柏崎刈羽原子力発電所1号機
「発電用原子炉施設に関する耐震設計審査指針」の
改訂に伴う耐震安全性評価

原子炉建屋基礎地盤の安定性評価について

コメント回答

平成22年1月29日

原子炉建屋汀線直交断面

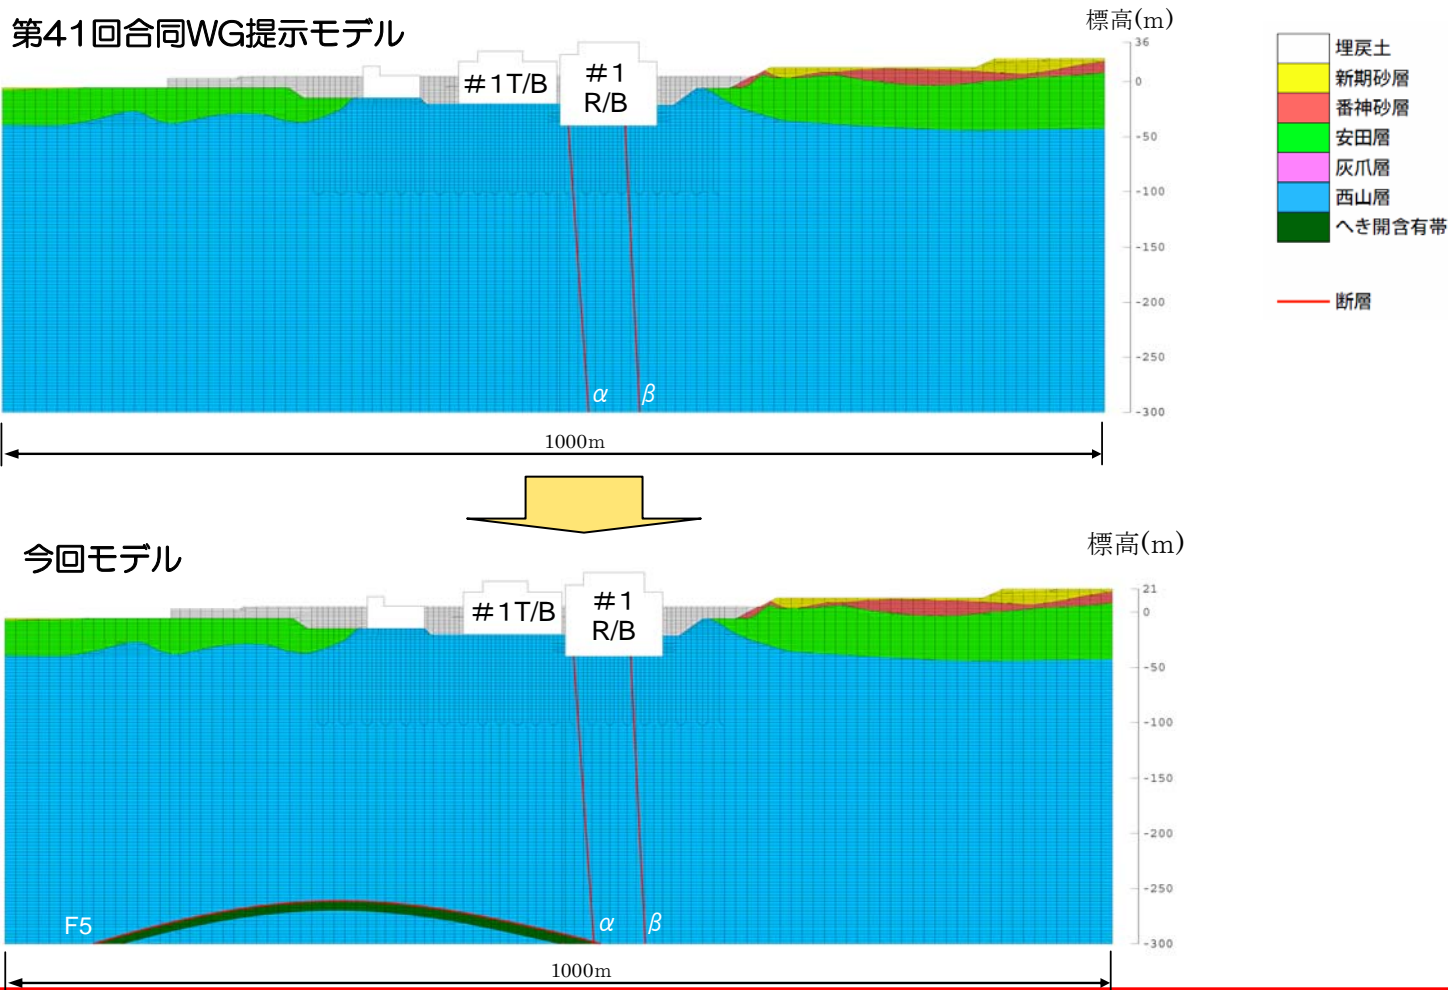
汀線直交方向のモデルについて、地質図で示されている深部のF5断層及びへきかい含有帯をモデル化すること

モデルの変更

地質図で示した深部のF5断層及びへきかい含有帯をモデル化し、再計算を実施

最小すべり安全率発生時の要素ごとの安全係数
[汀線直交方向, Ss-1, 発生時刻7.02秒]

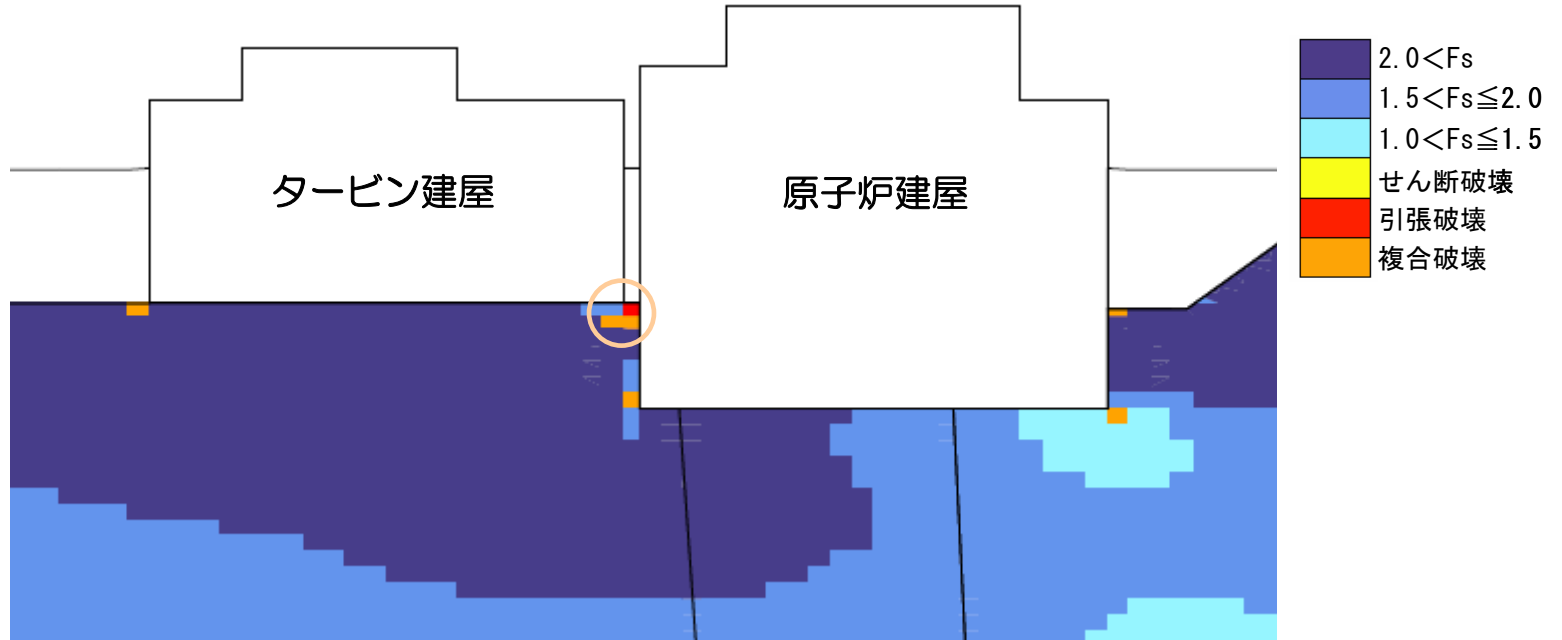
原子炉建屋とタービン建屋の間の地盤に設置されている構造物の健全性について確認すること

- 原子炉建屋－タービン建屋間の配管等は，建屋から支持しており，建屋間の地盤に支持されているものはない。

原子炉建屋基礎底面の水平変位

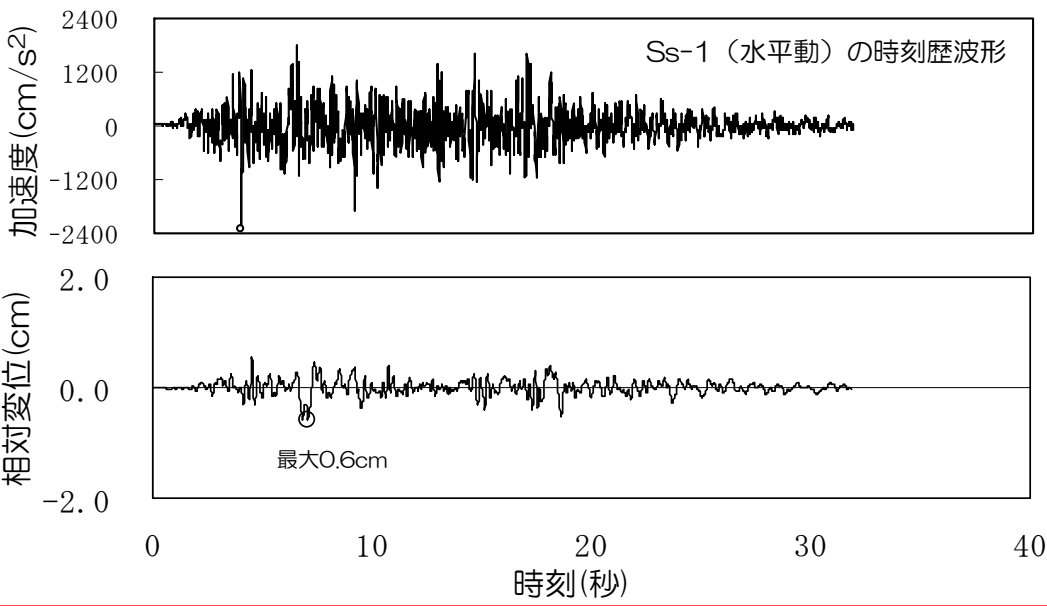
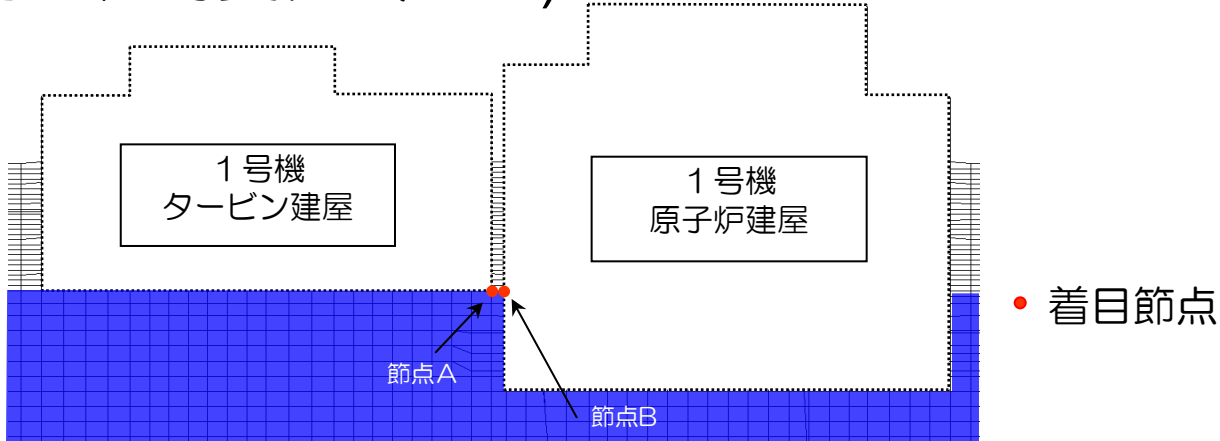
水平方向の変位量を示すこと

■ 汀線直交断面におけるタービン建屋基礎レベルの地盤の水平方向の相対変位 (Ss-1)

最大水平相対変位
0.6cm
